これまでの委員からの質問への回答 (後藤委員提出資料 2 への回答)

2023年1月30日

図 PWRでの全交流電源喪失時 (SBO) 時の止める・冷やす・閉じ込める機能の確保 (引用元: 三菱重工技報 Vol. 50 No. 1 (2013) 新製品・新技術特集)

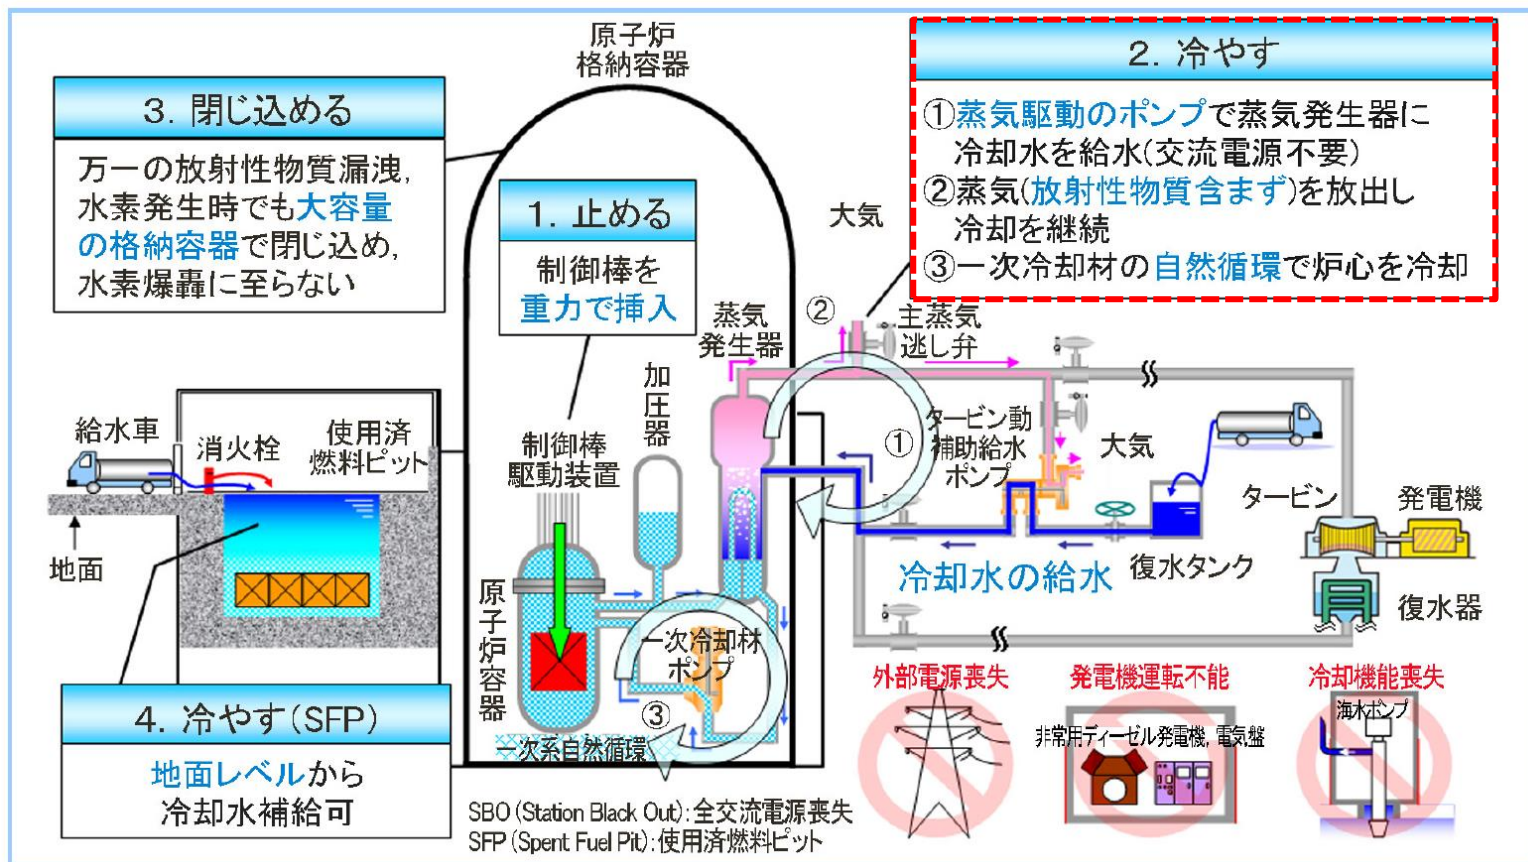
<p>追8-4 (後藤委員 提出資料2 5.)</p>	<p>格納容器隔離弁の作動について【p.13】 (追6-5)</p> <p>異常発生時に、隔離信号(中央制御室からの手動と理解)によって周囲の弁(計79か所がリストアップされている)を閉鎖し、放射性物質を格納容器内に閉じ込めることになっている。</p> <p>一方、各バルブの駆動源(直流電源あるいは圧縮空気)が消失した場合のActuator方向はFail OpenあるいはFail Closeのどちらかが選択される(As it isもあるが)。</p> <p>閉じ込め機能を優先しFail Closeとした場合、緊急時に支障をきたす弁はないか？</p> <p>例えば、以下はMHI技報(2013)、P13、14行目の記述である(福島事故の例)。</p> <p>「1号炉では原子炉内外の温度差による自然循環で駆動するはずの非常用復水器(IC)が、弁の駆動電源喪失による自動閉止機能(フェール・クローズ)により隔離されてしまい、原子炉冷却機能を発揮できなかった。」</p>
<p>回答</p>	<p>○第8回分科会資料にリストアップしている原子炉格納容器隔離信号などにより自動的に閉鎖する弁について、緊急時に支障をきたす弁はない。</p> <p>○設計基準事故及び重大事故等の収束に必要な非常用炉心冷却設備、格納容器スプレイ設備等で原子炉格納容器を貫通する配管の隔離弁について、当該系統の配管により原子炉格納容器の隔離機能が失われない場合には、自動隔離弁を設けない設計としている。</p> <p>○また、MHI技報に対する考えは以下の通り。</p> <ul style="list-style-type: none"> ・蒸気発生器にて発生した蒸気を駆動源とするポンプ(タービン動補助給水ポンプ)を用い、蒸気発生器に冷却水を給水することで、蒸気発生器にて発生した蒸気を大気放出(放射性物質は含まない)し、1次冷却材を冷却することが可能であり、蒸気発生器の冷却が継続する限り、1次冷却材の自然循環で原子炉の冷却が可能。

- ・なお、タービン動補助給水ポンプの給水ラインについては、格納容器隔離信号にて自動閉止する弁、交流電源喪失時に閉となる弁はないため、閉じ込め機能を優先した場合にあっても給水機能には影響はない。
上記、機能の概要について、以下の図に示す。

図 1 1号炉 破壊靱性値の実測値及び予測値の比較

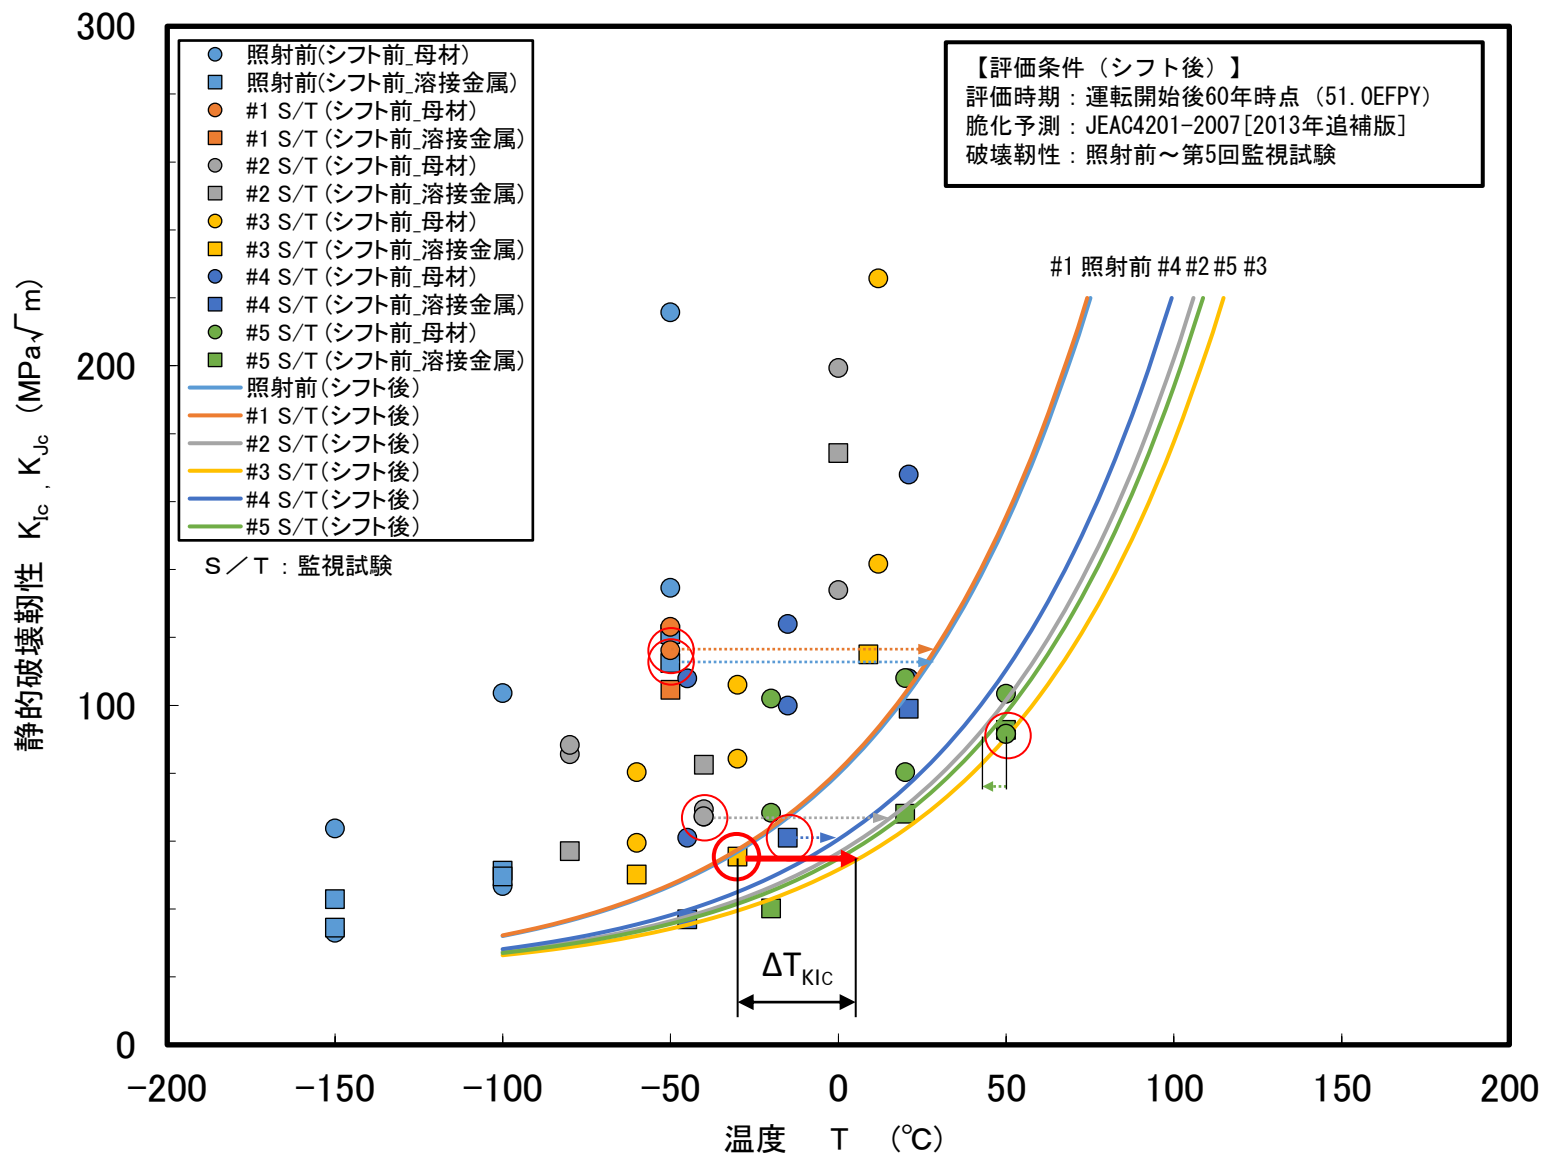
追8-6 (後藤委員 提出資料2 7.)	<p>原子炉容器の破壊靱性値の分布【p. 22~24】（追6-12）</p> <p>p. 23は、川内1号機の原子炉容器の破壊靱性値の実測値について、母材部、溶接金属部を明記したグラフを示しており、その上ですべての破壊靱性値の実測値を運転開始後60年時点まで、（推測して）移行させたデータを基に、試験回数毎の下限データを包絡する破壊靱性遷移曲線を作成し比較したグラフを示している、という。しかし、各色の点とそれらから描かれたカーブの関係が示せないか？現在の図では、傾向と“ばらつき”がよく分からない。</p> <p>p. 24の川内2号機についても同じように示して欲しい。</p>
追8-7 (後藤委員 提出資料2 8.)	<p>試験回次毎の破壊靱性遷移曲線の比較【p. 25~26】（追6-12）</p> <p>p. 25で示されている川内1号機の試験回次毎をみると、左から#1⇒#0⇒#4⇒#2⇒#5⇒#3となっているが、1回目の監視試験（#1）は、照射前の監視試験（#0）とほぼかさなり、#4、#2、#5は離れている。こうしたばらつきについて、この点データとカーブを同じグラフで表せば、ある程度傾向が分かるのではないか。照射脆化の予測破壊靱性値川内2号機についても同様。</p>
回答	<p>破壊靱性値（母材、溶接金属）の実測値、及び運転開始後60年時点まで温度シフトさせた破壊靱性値を下限包絡した曲線を、試験回数毎に色分けし、1つのグラフ上で表した。次頁以降に結果を示す。</p>

図1 破壊靱性値の実測データの温度シフトの考え方（イメージ）

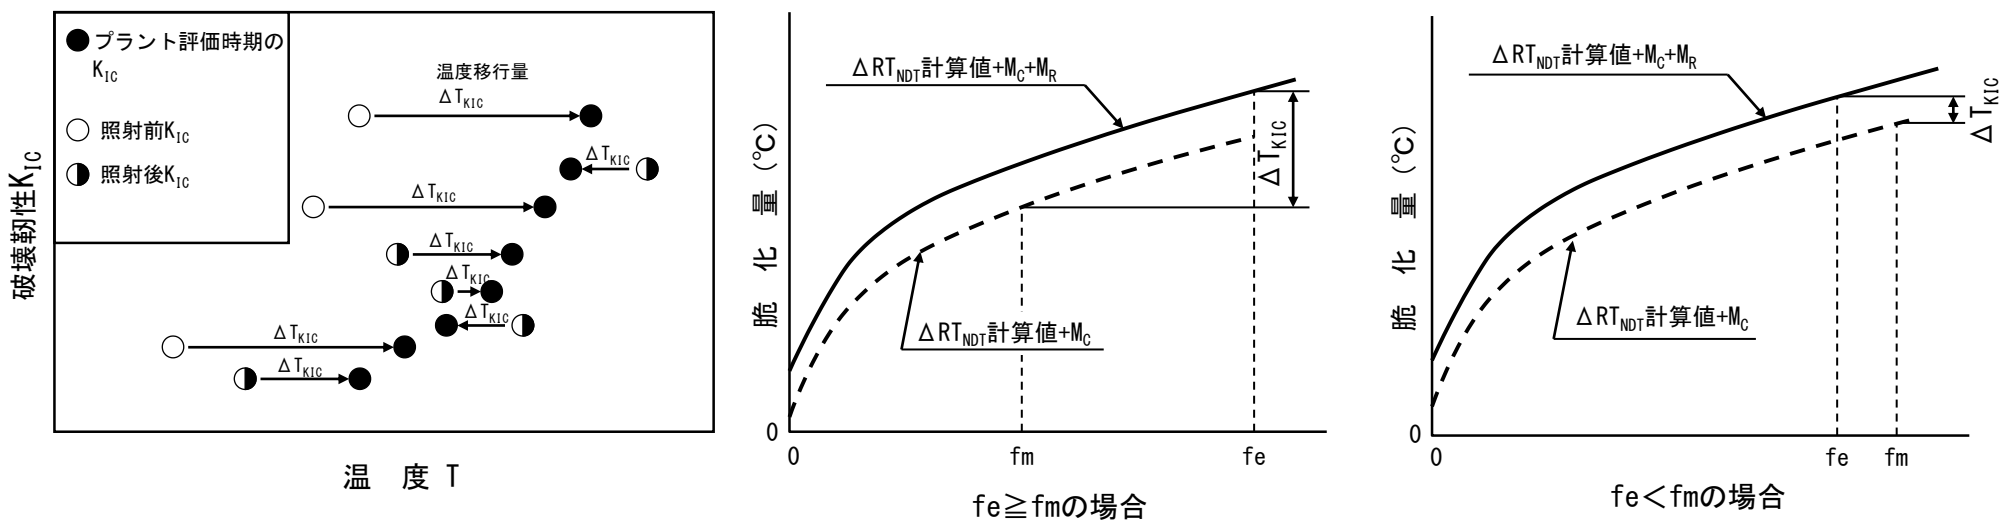
<p>追8-8 (後藤委員 提出資料2 9.)</p>	<p>【第8回分科会資料3-3 p.28~30】(追6-13①)1号機の原子炉胴部の中性子照射脆化に対するPTS評価結果の比較</p> <p>p.28にあるように、「JEAC4201-2007/2013追補版の関連温度移行量の予測式と、JEAC4201-2007/2010追補版」の予測式が、運転開始後60年時点でのT_pが約30°Cも違うのは“なぜか”と聞いているのに全く答えになっていない。両者の移行量を求めるプロセスを示しながら説明願いたい。</p> <p>「結果の健全性に問題ない」など聞いていない。問題はこの予測方法が本当に正しいやり方と思っているのかお聞きしたい。予測式やその適用が妥当でないと、健全性の評価が難しくなる。</p>
<p>回答</p>	<p>回答を次頁以降に示す。</p>

PTS評価では、破壊靱性値の実測データを運転開始後60年時点まで、国内脆化予測法（関連温度移行量の予測式）を用いて温度軸に対してシフトさせ、シフトさせたデータの下限を包絡する K_{IC} 曲線を以下の式により設定を行う。

JEAC4206-2007(附属書C)の破壊靱性値の実測データの温度シフトの考え方（イメージ）を以下に示す。
